Изменение № 1 ГОСТ Р 52134—2003 Трубы напорные из термопластов и соединительные детали к ним для систем водоснабжения и отопления. Общие технические условия

Утверждено и введено в действие Приказом Федерального агентства по техническому регулированию и метрологии от 17.11.2009 № 506-ст

Дата введения 2010-06-01

Рисунок В.6 — Эталонные кривые длительной прочности материала труб PVC-C Тип I

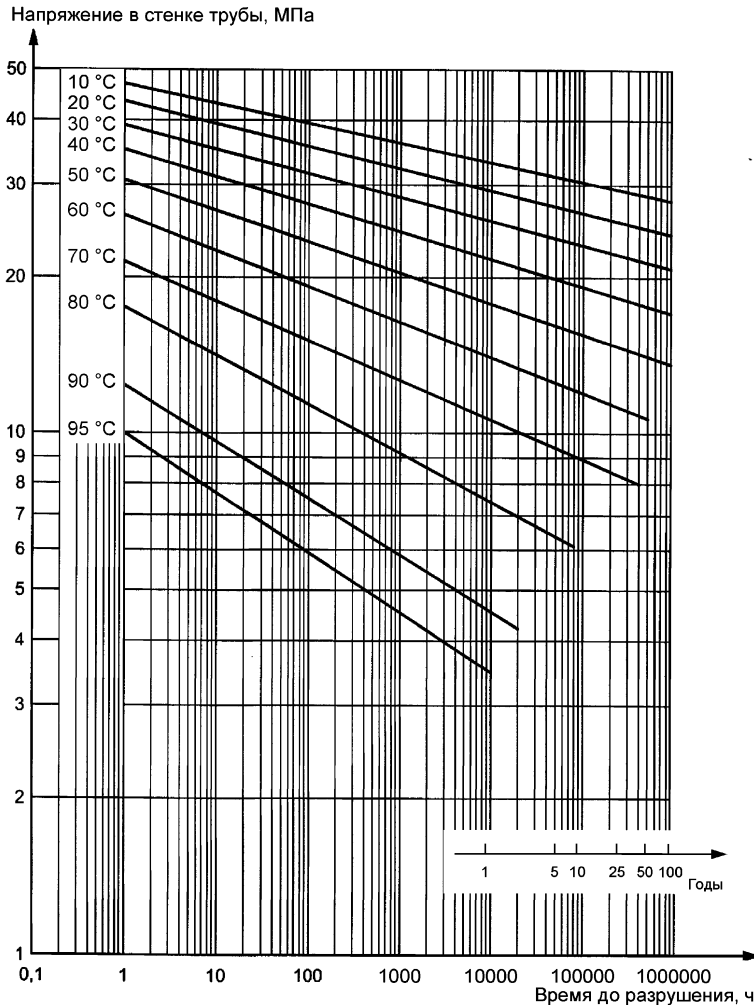
рисунки В.6, В.7, В.11 заменить новыми:

$$\lg t = -109,95 - \frac{21897,4}{T} \cdot \lg \sigma + \frac{43702,87}{T} + 50,74202 \cdot \lg \sigma,$$

где t — время, ч; T — температура, К; σ — напряжение в стенке трубы, МПа

Рисунок В.12 — Эталонные кривые длительной прочности материала труб PVC-C Тип II

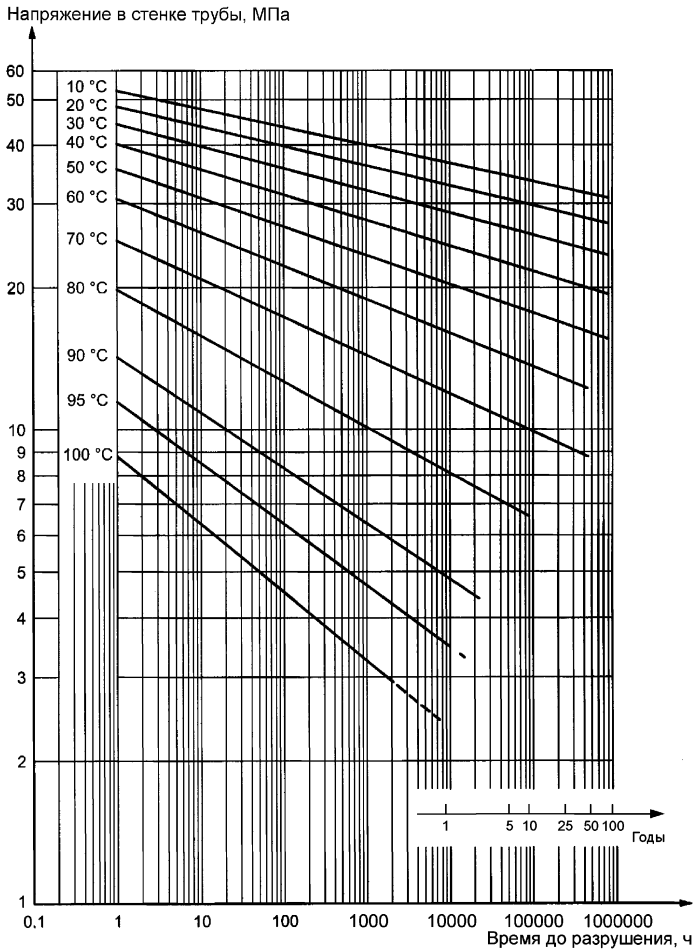
приложение В дополнить рисунками — В.12 — В.15:

$$\lg t = -115,839 - \frac{22980}{T} \cdot \lg \sigma + \frac{45647,94}{T} + 54,73219 \cdot \lg \sigma,$$

где t — время, ч; T — температура, К; σ — напряжение в стенке трубы, МПа
